**PARK FORUM**  
**AANVULLING**  
**BEELDKWALITEITPLAN**

EINDHOVEN  
OKTOBER 2006

## AANVULLING BEELDKWALITEITPLAN PARK FORUM ZUID

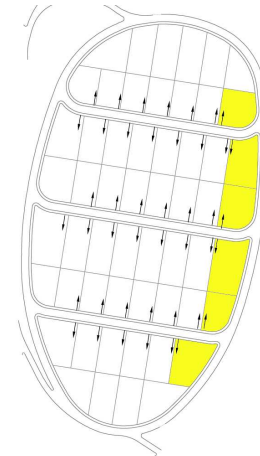
Elke kavel dient een strook van 6 meter vrij te houden in het verlengde van de inrit voor parkeren en expediëren. Op de hoekkavels kan het zijn dat de inrit en de 6 meter strook aan de andere zijde gelegen is dan in het beeldkwaliteitplan is vermeld vanwege de verkeersveiligheid.

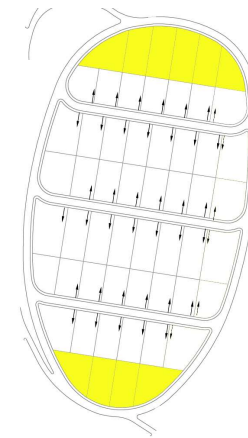
Afhankelijk van het aantal uit te geven kavels aan de noord- en zuidzijde van het plan zal de ontsluiting als volgt plaatsvinden

2 kavels

3 kavels of meer

3 kavels of meer

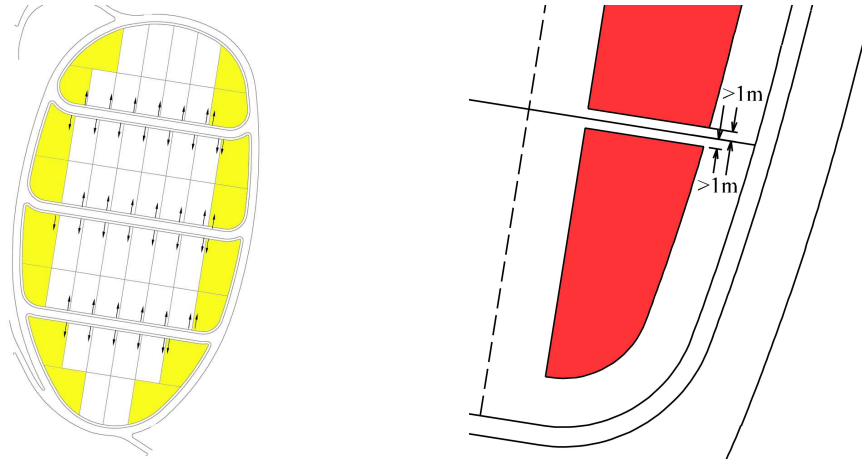
Bij de hoekkavels dient de bebouwing minimaal 1 meter uit de achtergrens te worden geplaatst.

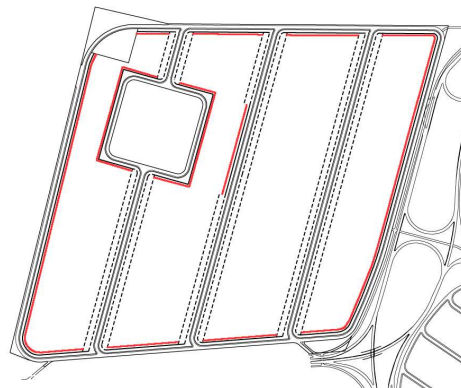
De hoogte van de bedrijfsbebouwing is maximaal 19,7 meter, gemeten tussen peil en het hoogste punt van het bedrijfsgebouw (inclusief reclames en/of andere opbouwen).

De parkeerbak kan zowel open verharding als een betonbak zijn. In beide gevallen dient de ontwikkelaar een systeem aan te leggen dat zorgt dat de bak droog blijft en overtollig water wordt afgepompt naar het RWA-riool.

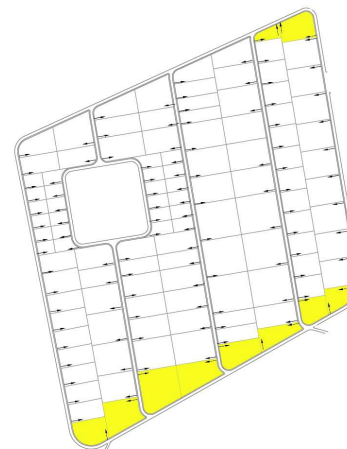
Niet bij alle kavels kan gekozen worden tussen twee rooilijnen. Bij een deel van de kavels (met name langs de rondweg en de kleine kavels) ligt de rooilijn vast op 6 meter.

Elke kavel dient een strook van 6 meter vrij te houden in het verlengde van de inrit voor parkeren en expediëren. Op de hoekkavels kan het zijn dat de inrit en de 6 meter strook aan de andere zijde gelegen is dan in het beeldkwaliteitplan is vermeld vanwege de verkeersveiligheid.
